**AVIS RELATIF À LA PROTECTION
CONTRE LES EVENTUELS EFFETS NOCIFS ET NUISANCES
PROVOQUÉS PAR LES RAYONNEMENTS NON IONISANTS
GÉNÉRÉS PAR DES ANTENNES ÉMETTRICES STATIONNAIRES**

Commune : CHIMAY - Exploitant : ORANGE

Référence exploitant : 318C1_2 / 32318C1_1 / 42318C1_1 / 52318C1_1

Rapport n° 555 / 2025

Figure 1 : Vue en plan des lieux de séjour et des points de contrôle

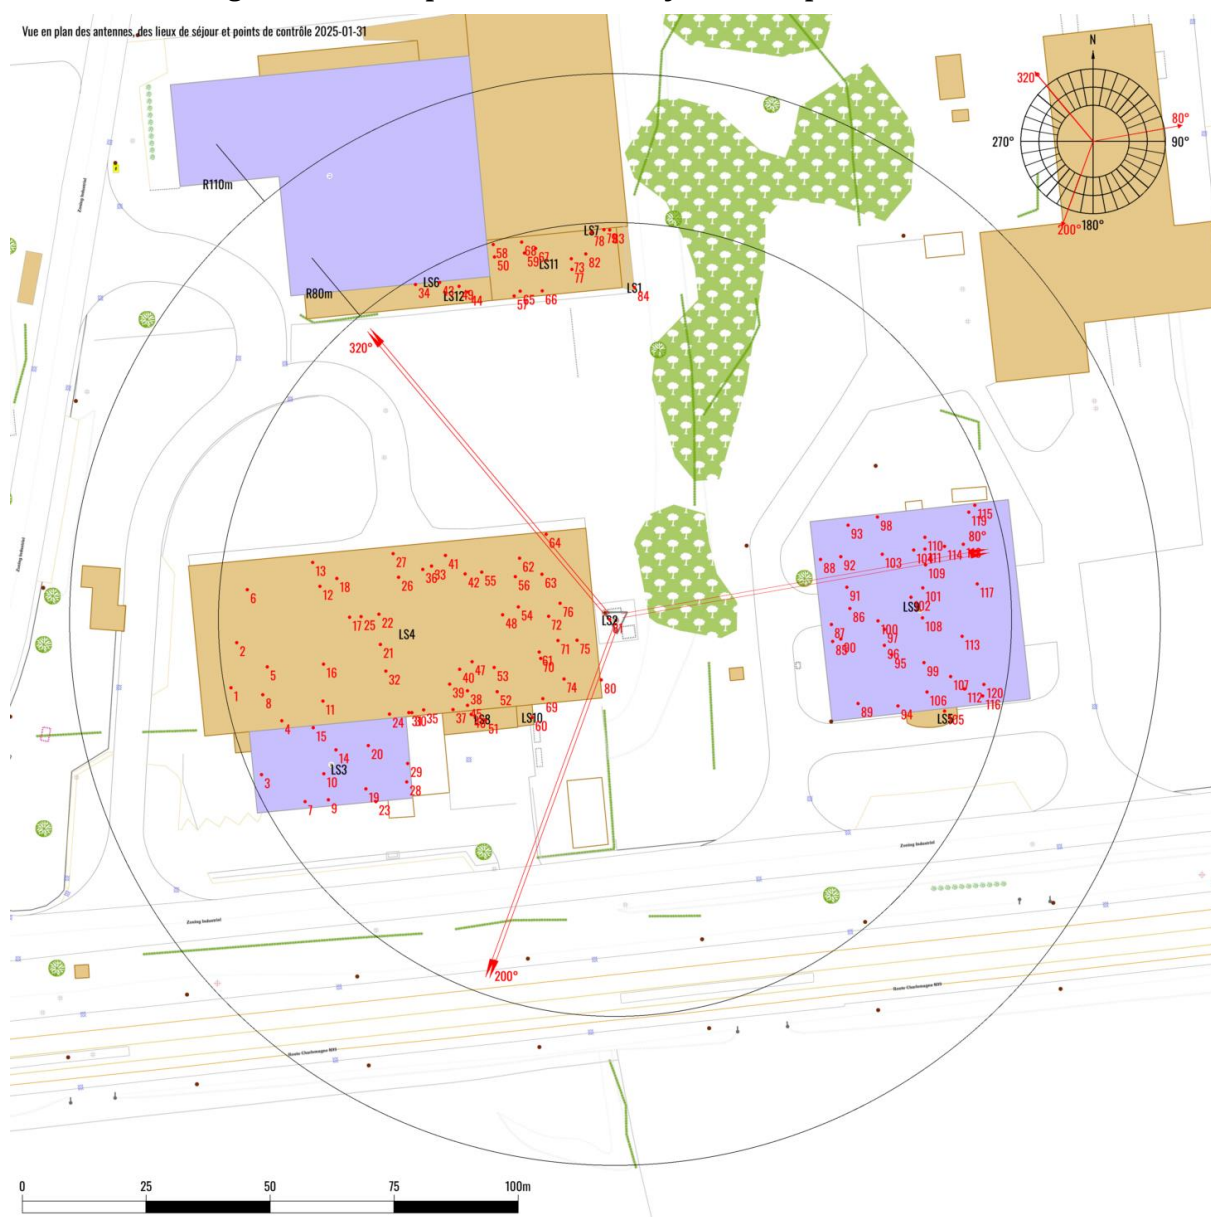
- le numéro du point de contrôle repris sur un des plans de la figure 1;
- le numéro du LS dans lequel se trouve le point de contrôle de la 1^{ère} colonne ;
- l'atténuation d'obstacle prise en compte pour le calcul de l'indice d'exposition dans le LS ;
- le résultat du calcul de l'indice d'exposition.

N° point de contrôle	LS	Atténuation (dB)	Indice d'exposition relatif à la limite par installation IE_i
115	LS9	3,0	0,106
119	LS9	3,0	0,092
117	LS9	3,0	0,085
120	LS9	3,0	0,084
116	LS9	3,0	0,082
118	LS9	3,0	0,074
113	LS9	3,0	0,060
112	LS9	3,0	0,059
114	LS9	3,0	0,053
58	LS11	3,0	0,052
107	LS9	3,0	0,047
64	LS4	3,0	0,044
1	LS4	3,0	0,044
50	LS11	3,0	0,043
68	LS11	3,0	0,043
110	LS9	3,0	0,042
111	LS9	3,0	0,041
109	LS9	3,0	0,041
88	LS9	3,0	0,040
6	LS4	3,0	0,040
91	LS9	3,0	0,040
101	LS9	3,0	0,040
62	LS4	3,0	0,040
2	LS4	3,0	0,040
104	LS9	3,0	0,039
92	LS9	3,0	0,039
102	LS9	3,0	0,039
86	LS9	3,0	0,039
108	LS9	3,0	0,038
87	LS9	3,0	0,038
103	LS9	3,0	0,037
90	LS9	3,0	0,036
93	LS9	3,0	0,036
59	LS11	3,0	0,036
85	LS9	3,0	0,035

En ce qui concerne les antennes de l'installation mentionnées dans le tableau 1, la distance maximale à laquelle la limite pourrait être atteinte, à l'extérieur, est égale à 89,5 m. S'il n'y a pas de LS à une distance inférieure, les antennes respectent forcément la limite d'immission.

Dans le cas des LS situés à l'intérieur des bâtiments, une atténuation d'obstacle est prise en compte et il en résulte que la distance maximale à laquelle la limite pourrait être atteinte se réduit à 63,9 m.

Figure 2 : Vue en plan des installations d'antennes dans un rayon de 300 mètres autour de l'installation faisant l'objet de la demande d'avis

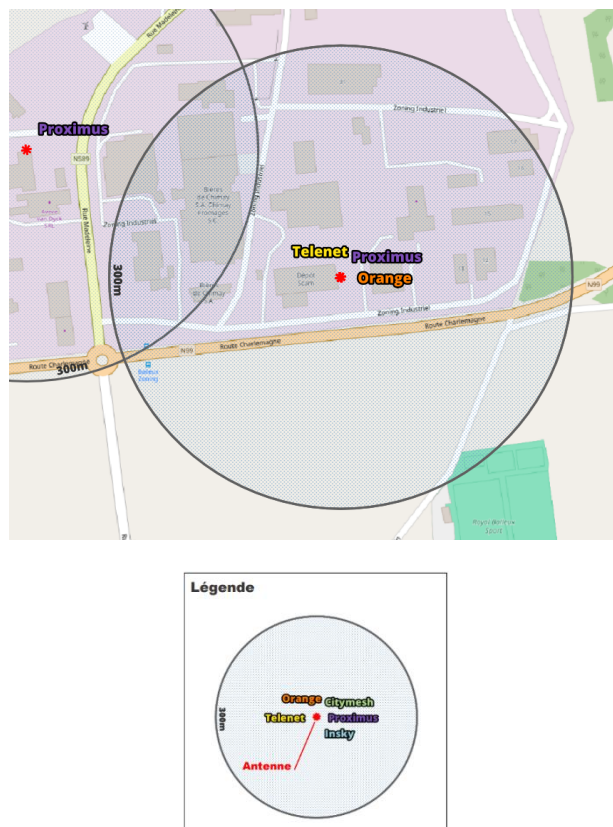
Le plan en projection verticale de la figure 2 indique la localisation des installations d'antennes émettrices stationnaires visées par le décret et situées dans un rayon de 300 mètres autour de l'installation référencée dans le paragraphe 2 et localisée au centre du cercle. Les données de localisation de ces antennes et les avis correspondant sont accessibles via le cadastre en ligne des antennes émettrices stationnaires⁸. Les installations prises en compte dans l'évaluation du respect de la limite cumulative sont les installations d'antennes émettrices déclarées en service par l'exploitant à la date du présent avis, à l'exception de l'installation référencée dans le paragraphe 2 et éventuellement d'autres installations ayant fait l'objet d'une demande d'avis à la même date et qui sont situées à l'intérieur de la zone de 300 mètres de rayon.

- il y a au plus 4 installations d'antennes émettrices stationnaires présentes dans la zone d'évaluation de 300 mètres de rayon représentée dans la figure 2, y inclus l'installation référencée dans le paragraphe 2 : la limite cumulative définie à l'article 4, §2 du décret est nécessairement respectée dans les lieux de séjour à l'intérieur de la zone d'évaluation de 300 mètres de rayon ;

- c) dans tous les autres cas, il a été vérifié que la limite cumulative définie à l'article 4, §2 du décret n'est pas dépassée dans les lieux de séjour sur base du nombre d'installations localisées dans la zone d'évaluation de 300 mètres de rayon représentée dans la figure 2, de leur localisation ainsi que des données inscrites dans la figure 1 et au paragraphe 4 du présent avis et dans les avis attestant le respect de la limite par installation ou de la limite abrogée de 3 V/m relatifs aux autres installations reprises dans la figure 2.

Compte tenu des considérations ci-dessus, il apparaît que l'intensité du rayonnement électromagnétique généré, dans les lieux de séjour situés dans un rayon de 300 mètres autour de l'installation référencée dans le paragraphe 2, par l'ensemble des antennes émettrices stationnaires de l'ensemble des exploitants du même site d'antennes émettrices stationnaires respecte la limite fixée à l'article 4, § 2 du décret.
